RESOLUCIÓN No.1866 DEL 25 DE AGOSTO DE 2025 ARMENIA, QUINDÍO

"POR MEDIO DE LA CUAL SE NIEGA UNA MODIFICACIÓN DE UN PERMISO DE VERTIMIENTO DE AGUAS RESIDUALES DOMÉSTICAS GENERADAS POR UN COMPLEJO RESIDENCIAL CAMPESTRE QUE SE PROYECTA DESARROLLAR EN EL PREDIO DENOMINADO 1) LT 1 2) KM PR 3+645 VÍA CLUB CAMPESTRE-EL CAIMO SIERRA REAL COCORA UBICADO EN LA VEREDA GOLCONDA (EL CAIMO) DEL MUNICIPIO DE ARMENIA (Q) Y SE ADOPTAN OTRAS DISPOSICIONES"

CONCEPTO TÉCNICO DE NEGACIÓN PARA TRÁMITE DE MODIFICACIÓN DE PERMISO DE VERTIMIENTO CTPV-267-2025

Imagen 1. Diagrama de flujo del sistema de tratamiento

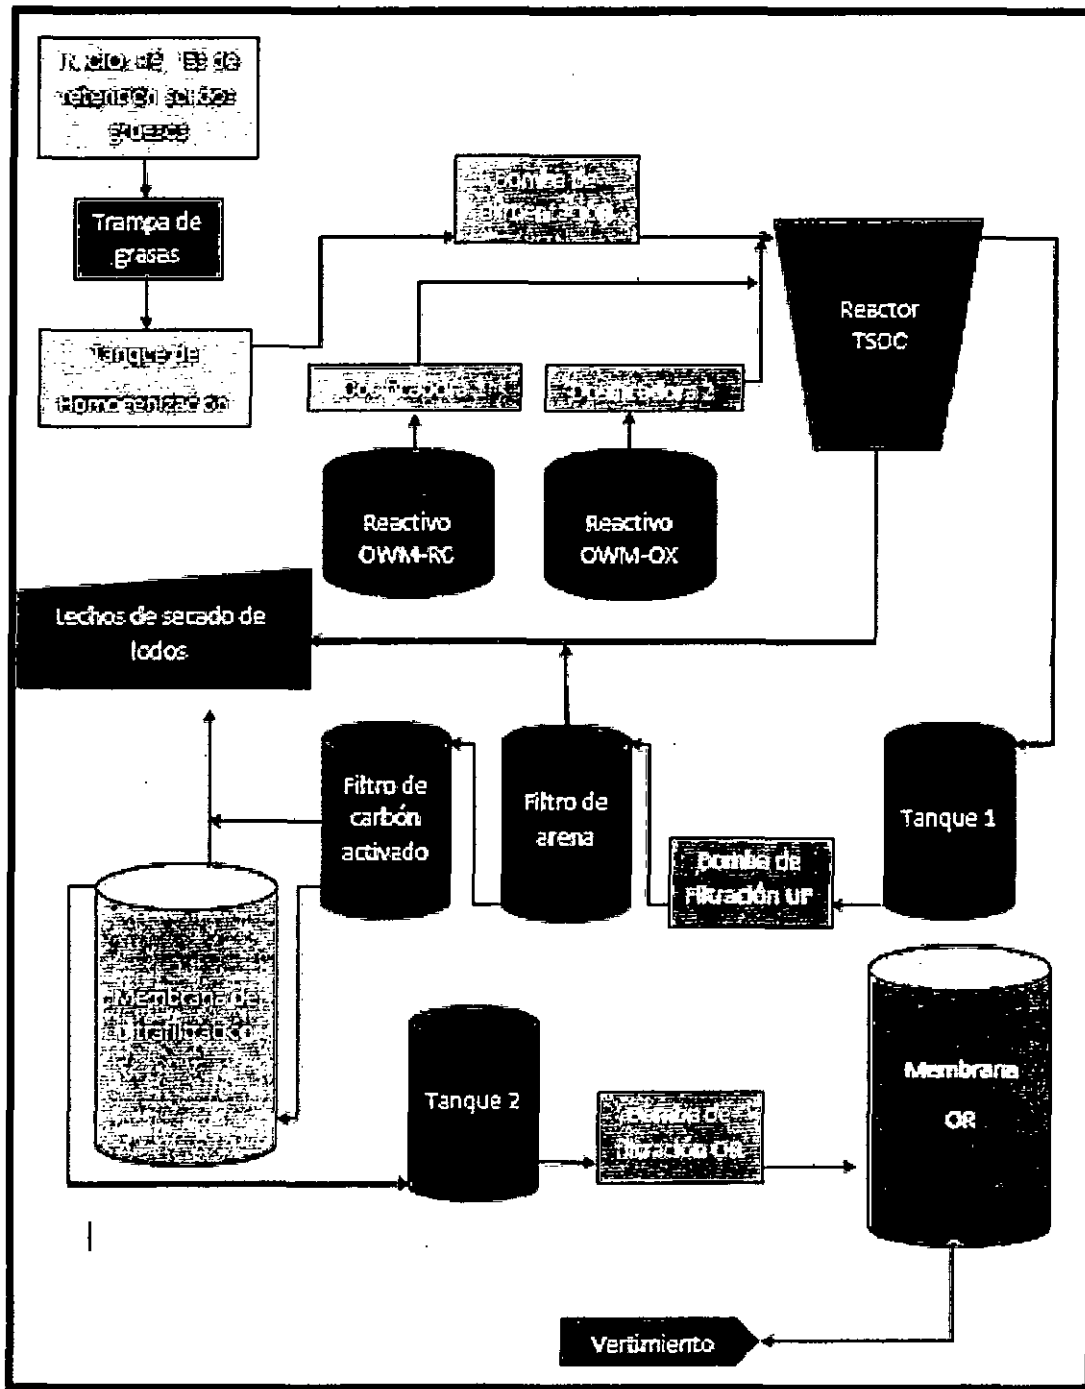
- *Por las razones expuestas anteriormente en OBSERVACIONES, **NO es viable técnicamente la modificación de la propuesta de saneamiento presentada.***
- *Las infraestructuras construidas y la PTAR se ubican por fuera de áreas forestales protectoras de las que habla el artículo 2.2.1.1.18.2 del Decreto 1076 de 2015.*
